### **Risposte ai quesiti del 01/02/2017**

OGGETTO: APPALTO PER LAVORI DI RIPARAZIONE E MIGLIORAMENTO STRUTTURALE POST SISMA DELLA “CHIESA DI SAN CRISTOFORO ALLA CERTOSA - FERRARA” – N. ORDINE R.E.R. 2756 (CIG 6927919B9B)

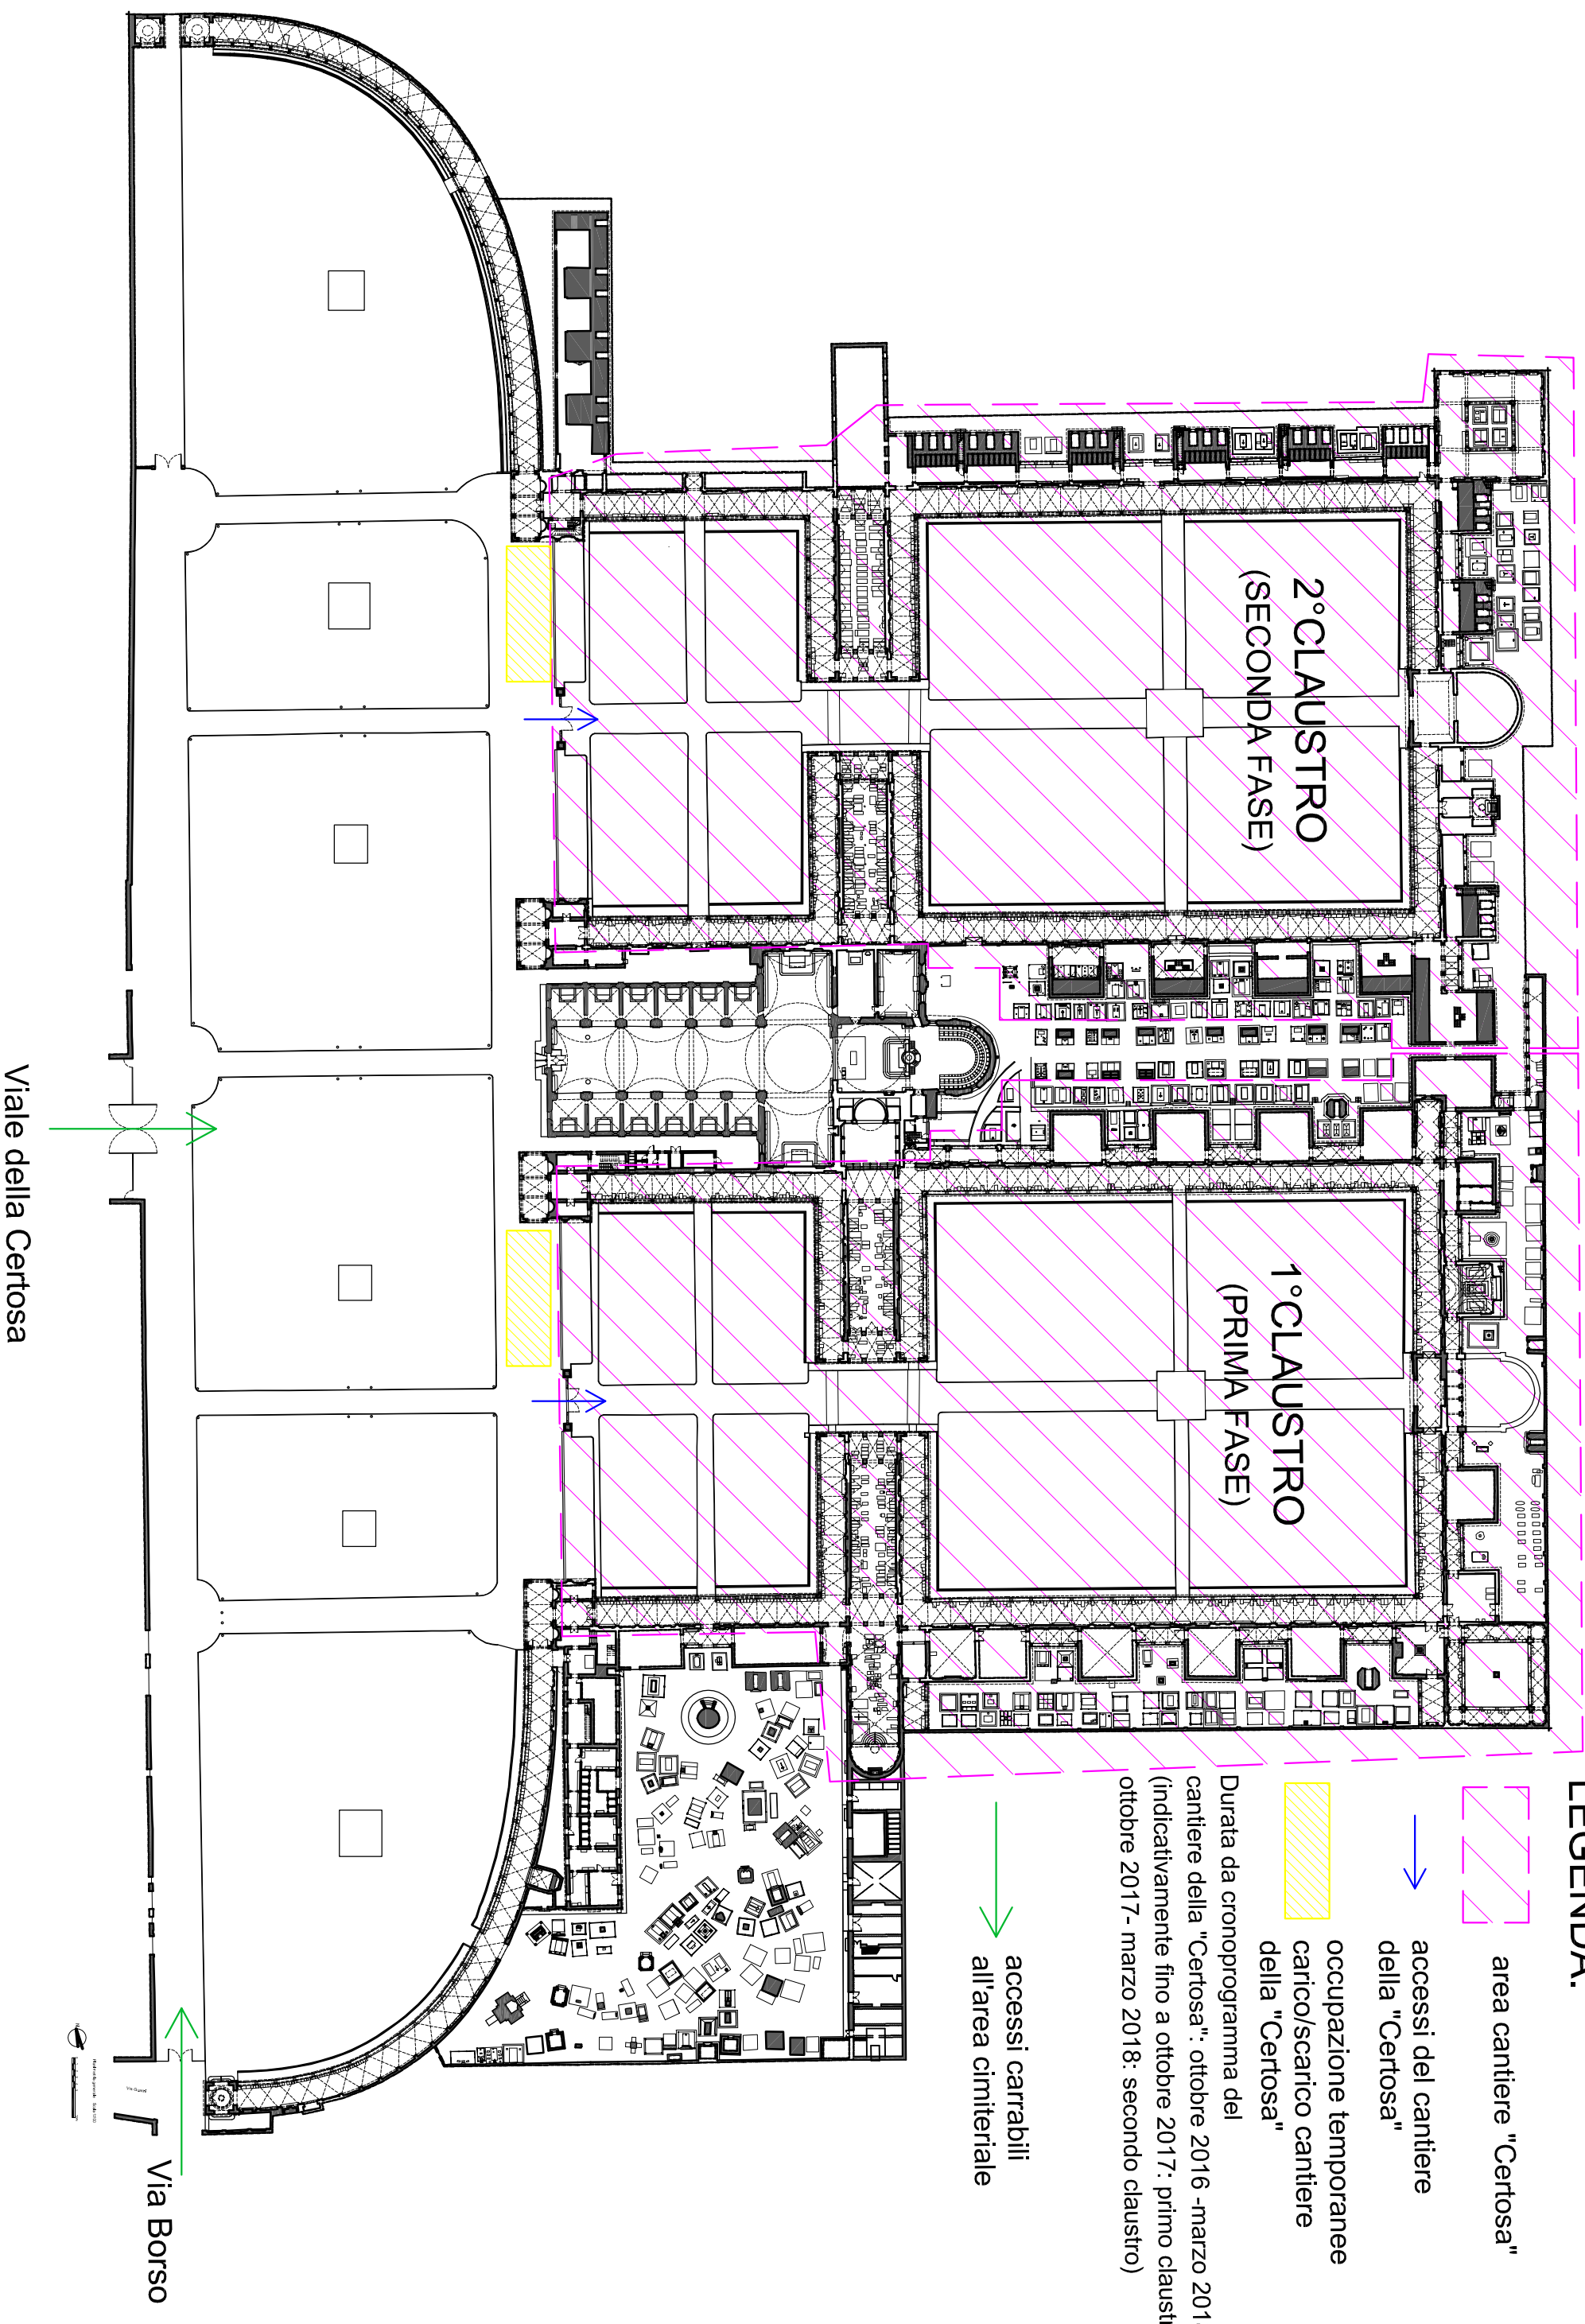
Le vorrei chiedere se fosse possibile ottenere della documentazione relativamente ai cantieri già operativi che insistono su aree limitrofe alla Chiesa, in modo da poter valutare le più opportune soluzioni per il criterio B2.A.

In particolare sarebbe utile avere maggiori informazioni riguardo:

- area occupata dagli altri cantieri
- cronoprogramma dei lavori per valutare eventuali interferenze
- accessi carrabili dei cantieri
- tipologia e disposizione delle recinzioni dei cantieri

**RISPOSTA:** si riporta di seguito la planimetria di cantiere in risposta al quesito

Durata da cronoprogramma del  
cantiere della "Certosa": ottobre 2016 -marzo 2018  
(indicativamente fino a ottobre 2017: primo claustro,  
ottobre 2017- marzo 2018: secondo claustro)
